Re: PI.- **OMYA INTERNATIONAL AG** - Solicitud de Patente de Invención en Fase Nacional PCT para “**PROCESO DE FABRICACIÓN DE PARTÍCULAS DE VIDRIO ESFÉRICAS HUECAS**” – Clase **C03B 19/10** - Expediente número **NC2022/0011691**.

2. Con el fin de responder a las objeciones expuestas por el examinador en el Concepto Técnico correspondiente al Oficio N° **11122** en relación la claridad y soporte del capítulo reivindicatorio, figuras, novedad y el nivel inventivo de la presente solicitud, dirijo su atención a las siguientes modificaciones y argumentos técnicos por medio de los cuales, no sólo se superan completamente dichas objeciones, sino que además se establece de manera incontrovertible la patentabilidad de la solicitud en estudio.

Figura 1. Solicitud en trámite

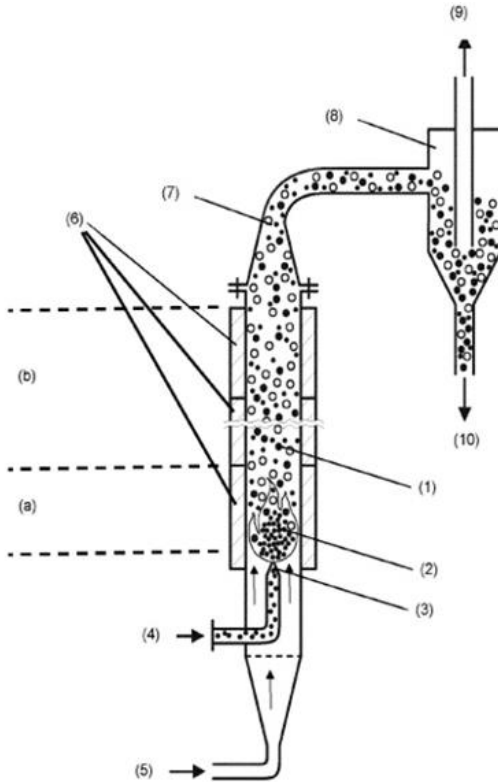
En este ámbito, el examinador señala que la reivindicación 11 de la solicitud en estudio no es novedosa a la luz de las enseñanzas del documento D1 (CN86104731 A), puesto que este divulga un aparato para la producción de esferas vítreas.

En primer lugar, me gustaría señalar que la reivindicación 14 modificada (reivindicación 11 actualmente presentada) si presenta una característica que no es divulgada por el documento D1 que es una salida para remover las partículas esféricas huecas (10), el gas no inflamable y los desechos de la zona

de enfriamiento (9). Como se puede observar en la siguiente figura de la solicitud.

Figura 3. De D1

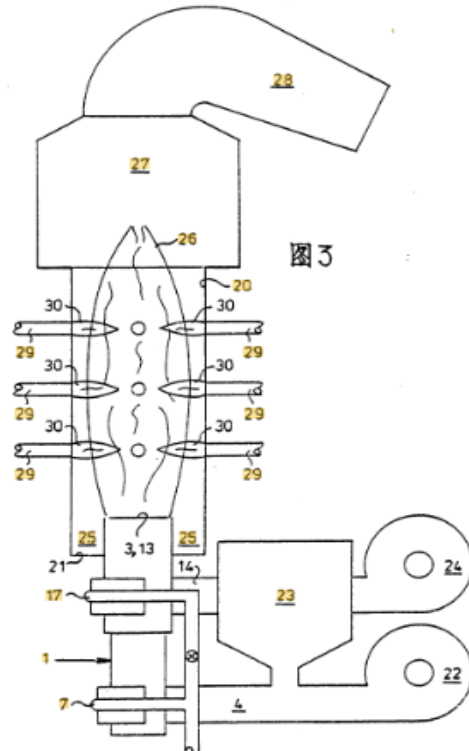
Por el contrario, en la figura 3 de D1 se observa cómo el dispositivo tiene un solo conducto (28) para descargar las esferas de vidrio, y en este no se observa tampoco una salida para un gas no inflamable y residuos. Por lo cual, el dispositivo de calentamiento es novedoso frente a las enseñanzas de D1.
